Niort, le 15 octobre 2024,

Enquête publique : Demande d'autorisation environnementale présentée par la société Volkswind France SAS relative à un projet d'exploitation d'un parc éolien comportant cinq éoliennes

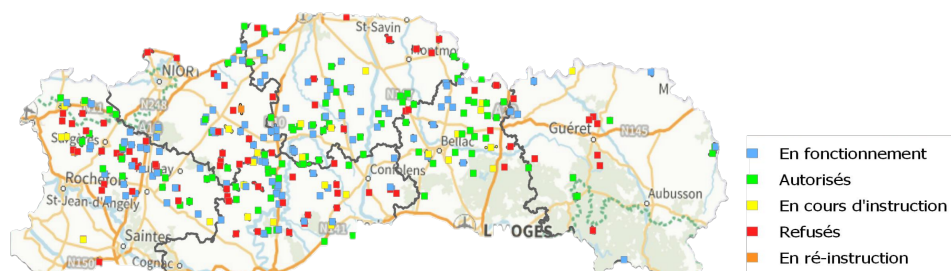
Les principaux arguments du CNPN pour émettre un avis défavorable sont :

- Une sous-évaluation des impacts résiduels du projet,
- Une sous-évaluation des impacts cumulés avec les parcs aux alentours,
- Une localisation du projet entre trois zones de protection.

Un mémoire en réponse a été produit par la société Volkswind France SAS qui prend en compte une partie des observations du CNPN et notamment la garde au sol qui sera supérieure à 44 m.

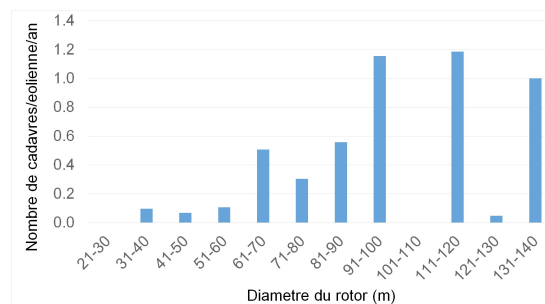
CHIROPTERES : Enjeux faibles à négligeables dans les secteurs ouverts de prairies et de cultures. L'activité est plus forte au niveau des haies et boisements quadrillant la zone d'étude. **Enjeux fonctionnels très forts** pour la pipistrelle de Kulh (en été, localement), **enjeux forts** pour la pipistrelle commune, les noctules, certains groupes de murins ainsi que pour la Barbastelle d'Europe. Enjeux globalement modérés à très faibles pour les autres espèces.(et tableau p147 EI)

Nous considérons que la séquence Eviter n'a pas été respectée : compte tenu de la richesse de la ZIP (oiseaux et chiroptères) et du contexte paysager favorable aux oiseaux de plaine et aux chiroptères, ce **site n'aurait pas dû être retenu.**
